RELATÓRIO DE INSPEÇÃO
Nº 16/2018 - DINOE/COLES/SUBCI/CGDF

Unidade: Administração Regional do Varjão
Processo nº: 00480-00004337/2018-50
Assunto: Inspeção de obras e serviços de engenharia nos anos de 2015, 2016 e 2017
Ordem(ns) de Serviço: 106/2018-SUBCI/CGDF de 14/06/2018

Figura 1 – Dimensões da telha *plan* (em mm), conforme ABNT NBR 15310:2005.

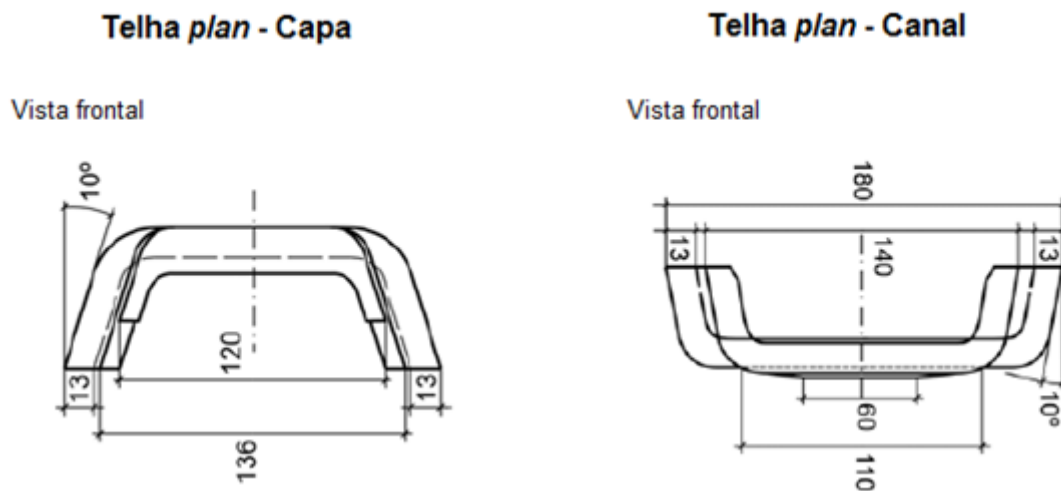
Entretanto, considerando a área de 1.336 m², para se obter o volume correspondente de telha de 1.559,84 m³, seria necessária uma altura equivalente de, aproximadamente, 1,17 m, valor totalmente superdimensionado, uma vez que a telha

cerâmica do tipo *plan* (conforme registro fotográfico do relatório da fiscalização, fls. 289 /301) possui espessura de 13 mm e uma seção transversal de 60 mm para a capa e de 45 mm para o canal, conforme especificações técnicas definidas pela ABNT NBR 15310:2005:
